REVISION ALLÉGÉE N°1

Note de présentation

Complément au rapport de présentation

Modification des documents graphiques (5.2.b / Dixmont)

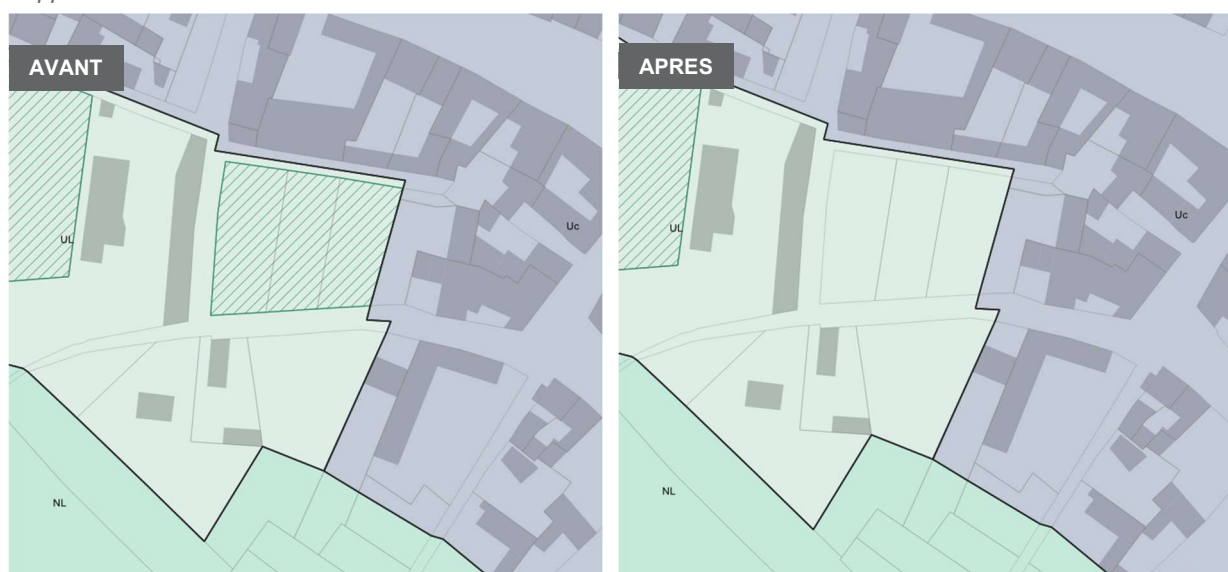
- de supprimer l'EIPE délimité sur ces terrains au regard des caractéristiques du terrain et du règlement de la zone UL qui prévoit des surfaces jardinées conséquentes et un nombre d'arbres équivalent.
- De classer en compensation un nouvel espace en EIPE aux caractéristiques paysagères d'intérêt et participant à l'écrin historique du bourg. Il s'agit de l'espace d'une Chapelle et du terrain arboré situé sur l'arrière (parcelle YA 280 et 305, classé en zone UL), visible depuis la rue d'Eichtal menant au centre de la commune. Ce nouvelle EIPE représente une surface de 0,07 ha.

Modification des documents graphiques (5.2.b / Gron)

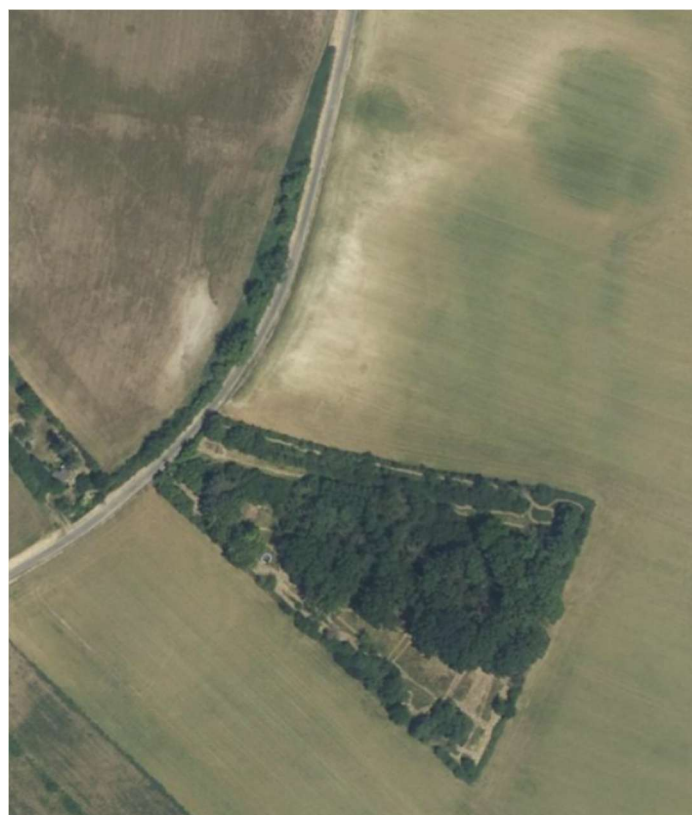
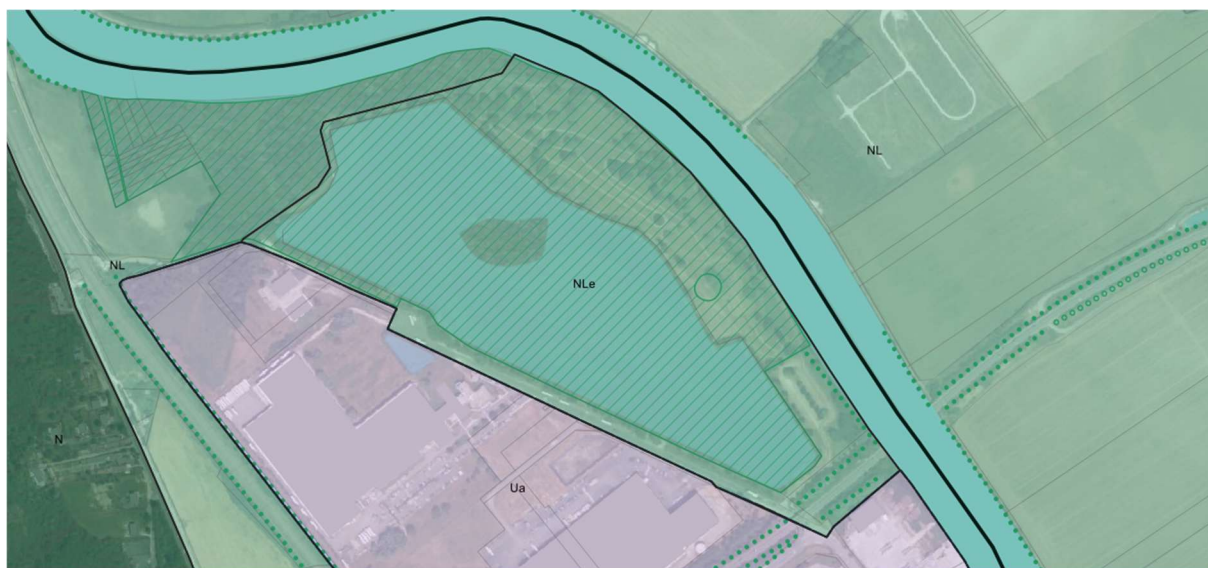
Il est ainsi proposé de supprimer l'EIPE compte-tenu :

- des contraintes qu'il entraîne sur les conditions d'aménagement de l'OAP des Chaponnières ;
- de son intérêt paysager et écologique limité et des orientations sur le site de projet prévoyant la réalisation d'espaces verts et de franges paysagères.

Il est également proposé d'inscrire en compensation un boisement et une continuité linéaire présents à proximité en EIPE. Ce dernier revêt un caractère paysager davantage remarquable, accompagnant l'ondulation du relief à mi-pente jusqu'au point haut. Cet ilot boisé et le linéaire associé contribue également aux continuités écologiques en pas japonais au sein de l'espace agricole ouvert.

Ce nouvel EIPE serait délimité sur les parties les plus boisées en cœur de site et en lisière. Le cumul des différents périmètres proposés totalise une surface de 0,73 ha (contre 0,32 ha d'EIPE supprimé sur le site de projet).

Modification des documents graphiques (5.2.b / Gron)

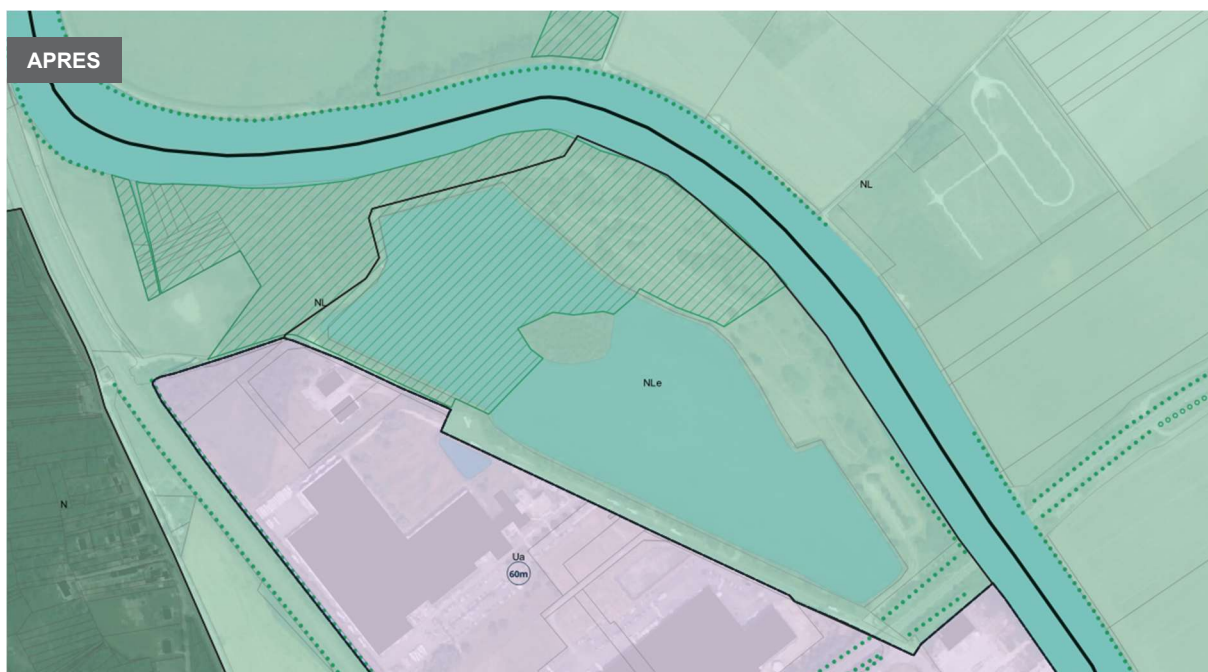
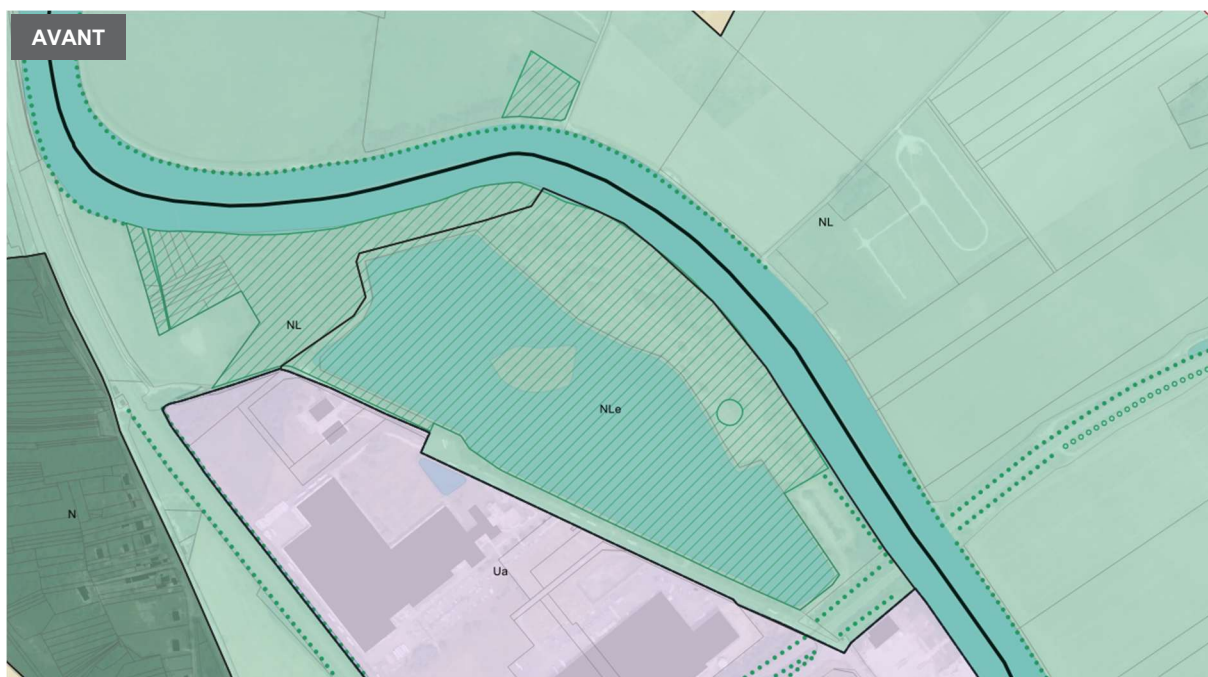
Il est ainsi proposé de redélimiter l'EIPE au regard des installations et constructions projetées et assurer la réalisation du projet de base de loisirs qui contribuera à la qualité de vie des habitants. Les surfaces supprimées de l'EIPE totalisent 11,37 ha dont 3,72 ha de suppression effective sur surface terrestre, les 7,65 ha restants concernant les surfaces en eau de l'étang. L'EIPE passe ainsi de 23,5 ha à 15,16 ha (hors compensation).

Modification des documents graphiques (5.2.b / Gron)

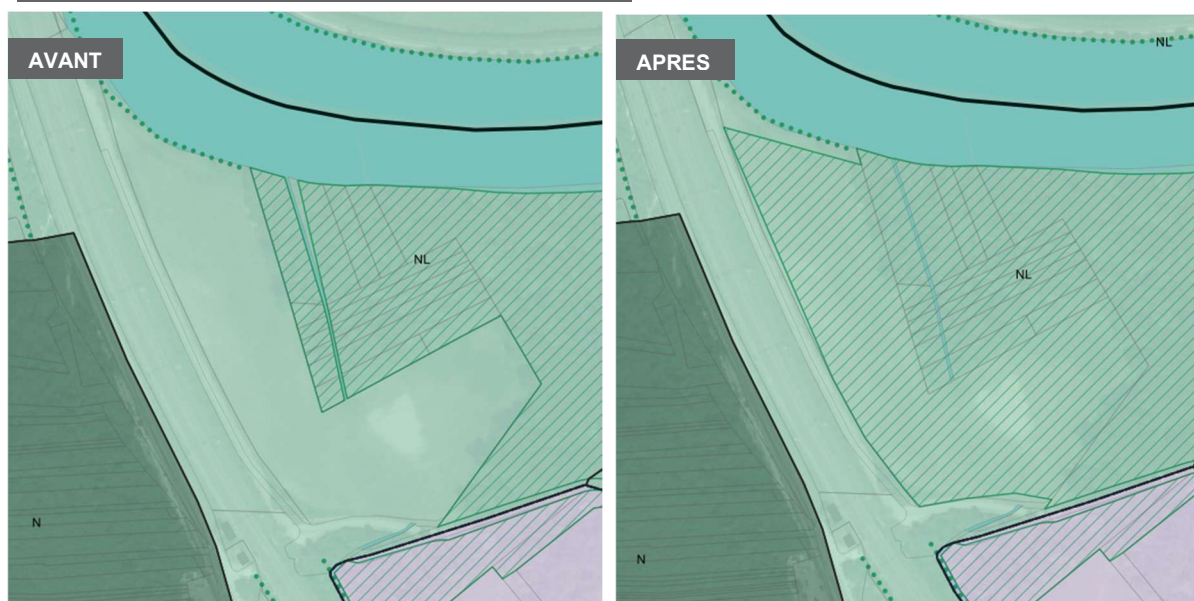
1. La proposition vise à inscrire un EIPE sur un boisement au sein de la zone Ua entre le secteur de l'étang de Salcy et les abords de la voie ferrée en direction du coteau inscrit en zone N. La protection de cet espace boisé participe aux continuités écologiques autant qu'à la préservation d'une interface paysagère le long du chemin reliant l'étang au chemin de halage bordant l'Yonne.

D'une surface de 0,58 ha, il est délimité sur l'intégralité de la parcelle ZA 278 et une partie de la parcelle ZA 272

Modification des documents graphiques (5.2.b / Gron)

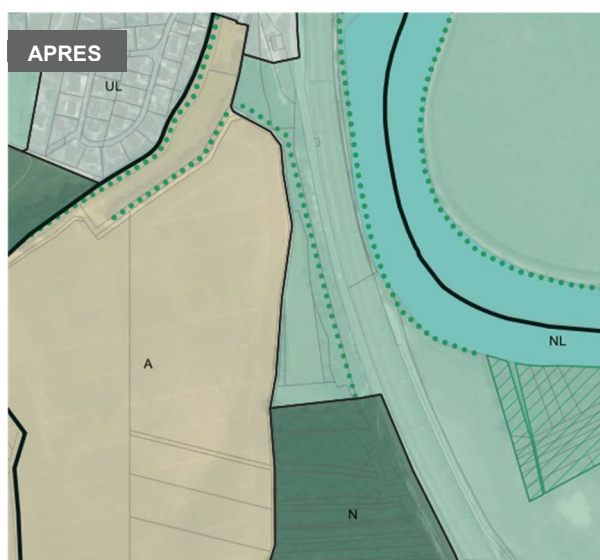
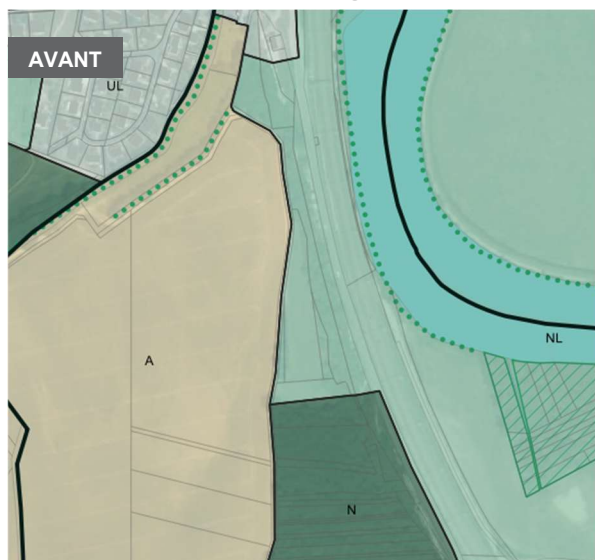
3. La proposition vise à inscrire une continuité de nature à préserver sur les trames végétales positionnées en haut des falaises qui surplombent la RD 72 (route de Sens) et qui relient la zone N aux continuités inscrites au Nord de Gron, en lisière de l'espace urbain de Paron. Cette continuité de nature d'une longueur de 285 m est inscrite sur les parcelles A 10, 11 et 1706 en zone NL.

Modification des documents graphiques (5.2.b / Sens)

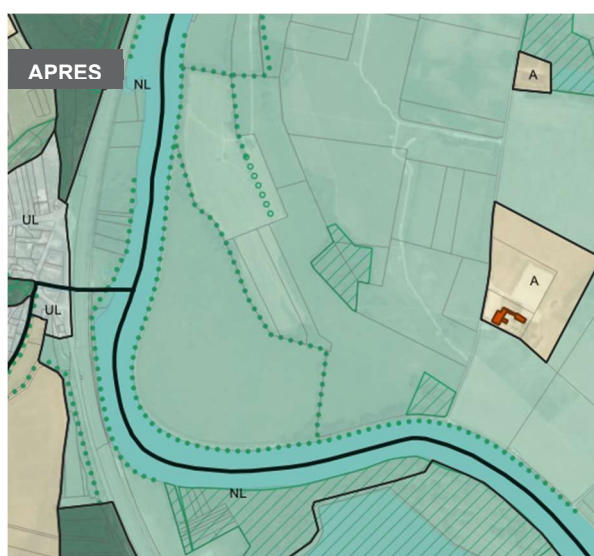
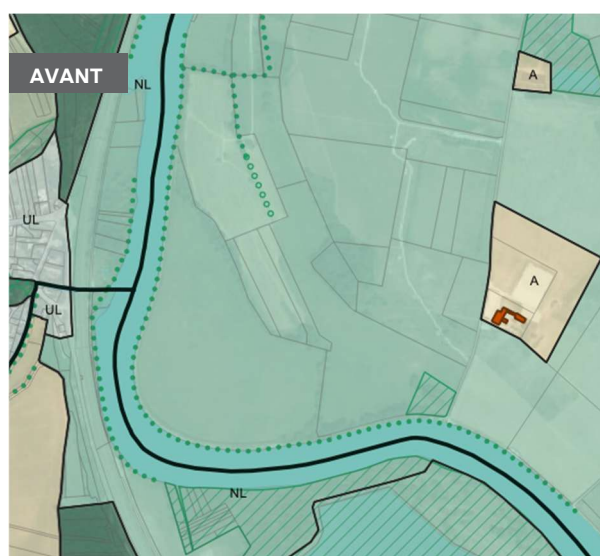
4. Cette proposition est située à Sens, de l'autre côté de l'Yonne, sur une trame boisée linéaire existante parcourant l'espace NL des Champs Captants qu'il est proposé d'inscrire en continuité de nature à préserver. Cette continuité vient en complément des protections déjà inscrites au droit des ripisylves bordant la rivière. D'une longueur de 765 m, elle est inscrite en limite parcellaire entre d'une part la parcelle BK50 et d'autre part les parcelles BK 46, 47, 48, 49 et 51.
5. Également, dans ce même secteur, un bosquet boisé comportant des sujets d'envergure ne fait pas l'objet d'une protection au sien du PLUi-H. Il est proposé de classer ce bosquet en EIPE sur une surface de 1,2 ha et concernant l'intégralité de la parcelle BK 45 et pour partie les parcelles BK 43 et 44.

Modification des documents graphiques (5.2.b / Passy)

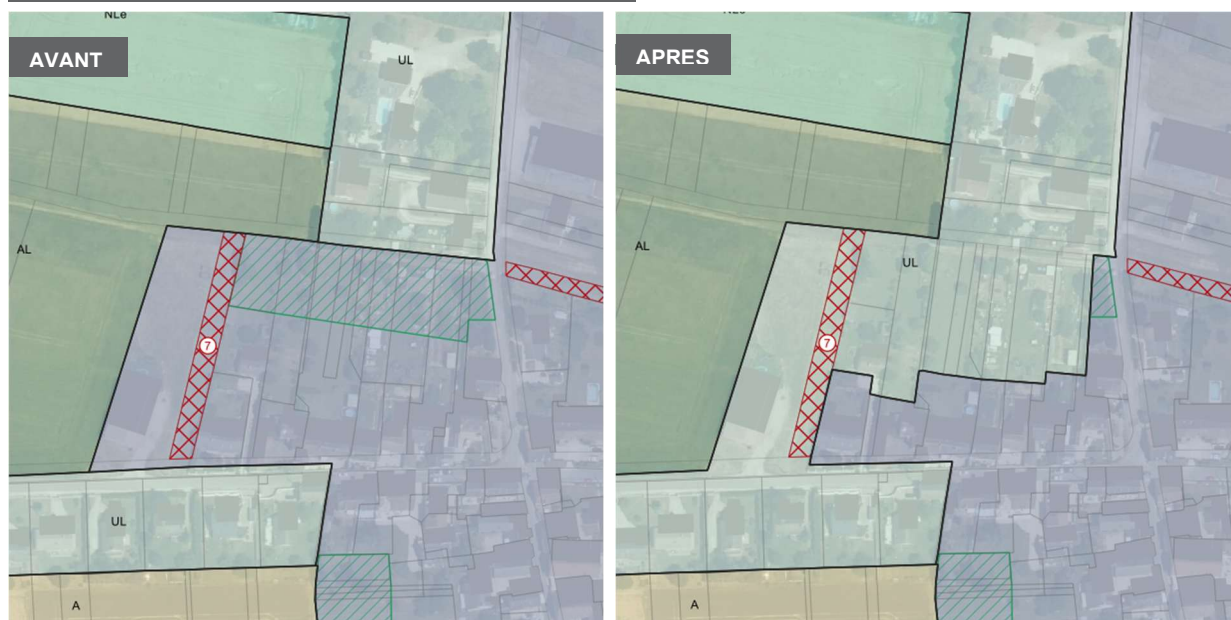
Il est ainsi proposé de supprimer l'EIPE délimité sur ces terrains :

- En conservant toutefois l'EIPE sur le petit espace arboré en front de rue du Parc et qui marque l'entrée paysagère du centre-bourg ;
- En ne créant pas de nouvel EIPE en compensation, mais en modifiant le zonage sur le pourtour de la zone Uc afin d'intégrer la lisière urbaine en zone UL. Le passage en zone UL garanti le maintien d'espaces verts au travers des dispositions de l'article 2 du règlement du PLUi-H. (60% d'espaces verts dont 50% de pleine

terre, tandis que la zone Uc n'impose qu'une part minimale de 10% de pleine terre). La zone UL est délimitée sur un périmètre plus grand que le seul EIPE pour assurer une cohérence parcellaire. Ainsi 1,04 ha passent de zone Uc à zone UL. A noter, selon un calcul théorique au droit des 3 700m² de l'EIPE, le règlement de la zone UL garanti a minima 1 850m² de pleine terre et la présence de 10 arbres (1 arbre de haute tige par tranche de 200m² de pleine terre), soit un nombre bien supérieur à l'occupation actuelle des terrains.

Suppression des EIPE sur le site de projet n°2 Vaux Renards et la parcelle n°499

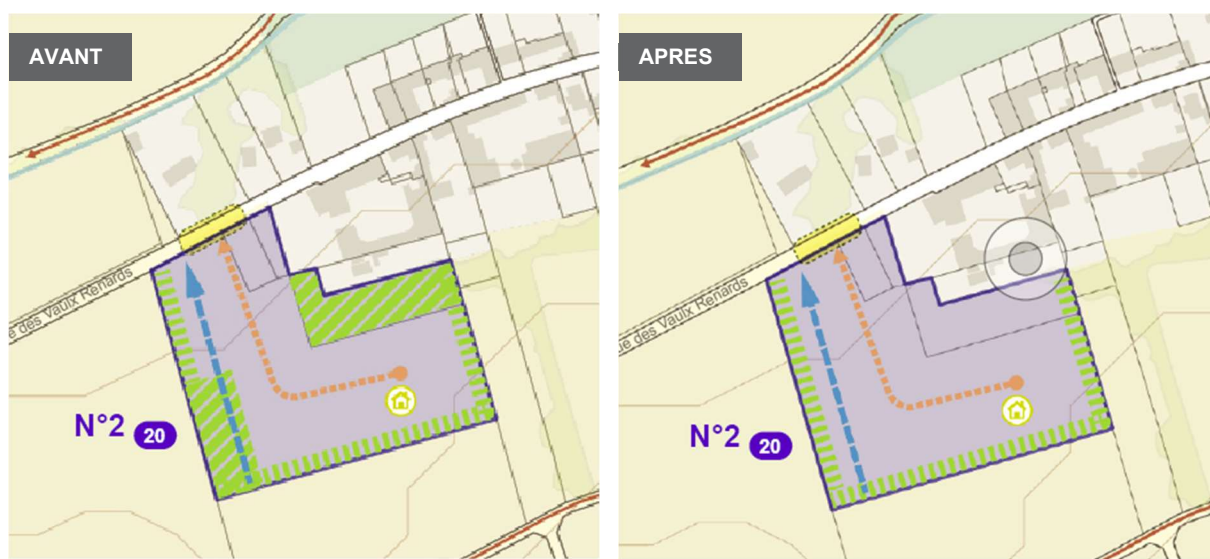
- De supprimer les EIPE présents sur le site de projet (0,33 ha au total) et d'adapter en conséquence le schéma et le texte de l'OAP ;
- De supprimer l'EiPE présent sur la parcelle n°C499 (0,065 ha)
- D'inscrire un nouvel EIPE en compensation.

Modification des documents graphiques (5.2.b / Soucy)

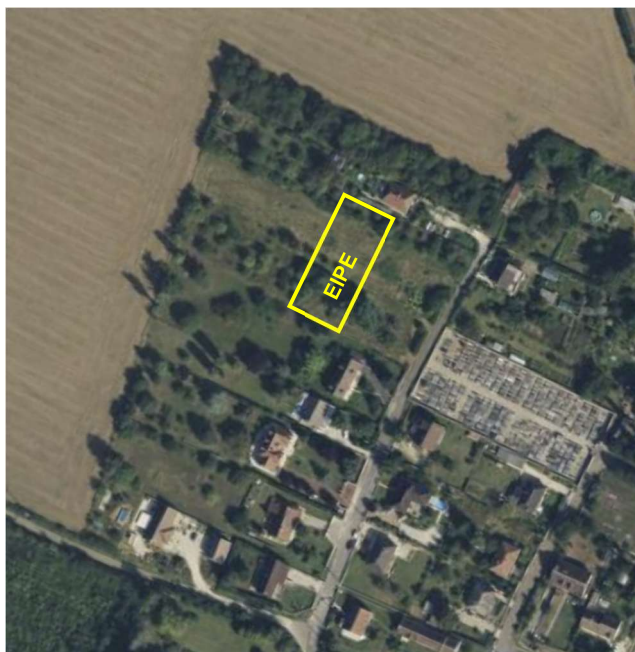
- De supprimer l'EIPE présent sur le site de projet ainsi qu'au droit de l'emplacement réservé pour la réalisation d'un cheminement (0,34 ha au total) et d'adapter en conséquence le schéma et le texte de l'OAP ;
- D'inscrire de nouveaux EIPE en compensation.

- 1/ en lisière Est du site de projet, sur un grand terrain jardiné, classé en partie en zone NL (parcelle n° ZO 27) qui dispose de franges arborées qui seraient intéressantes de préserver, marquant visuellement le paysage au droit de la route de Cuy et faisant le lien avec l'axe de l'aqueduc, lui-même inscrit en EIPE ;
- 2/ de l'autre côté de l'aqueduc un boisement conséquent est présent permettant de poursuivre une continuité et marquant la lisière urbaine (parcelles n° ZO 36, 37 et 38 en zone NL) ;
- 3/ sur l'espace agricole au Nord de la route de Cuy, un ilot boisé linéaire est protégé par un EIPE dans ses parties inscrites en zone AU, mais pas pour celles en zone A et qu'il s'agit ainsi de prolonger (parcelles n° ZO 112, 113 et 172).

Modification des documents graphiques (5.2.b / Soucy)

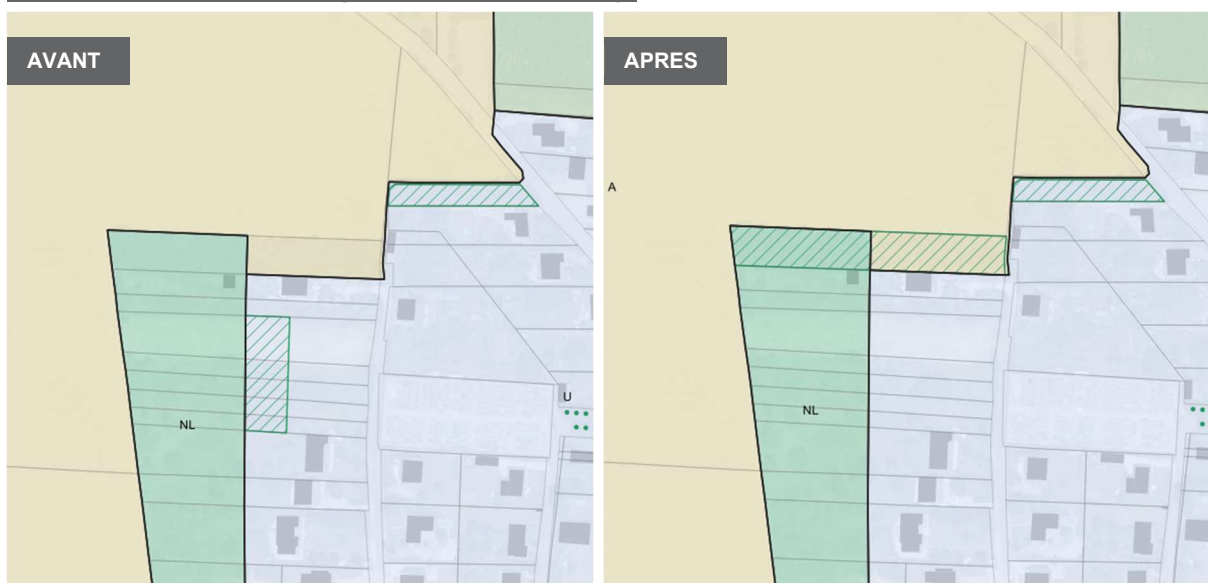
- Supprimer l'EIPE ;
- De recréer en compensation un EIPE sur la parcelle YD 77 (zone A et NL), marqué » par la présence de trames végétale marquant la lisière urbaine et formant un écrin paysager visible depuis l'entrée Nord de la commune (rue des Résistants).

Ainsi 0,11 ha d'EIPE serait supprimé et 0,24 ha recréé.
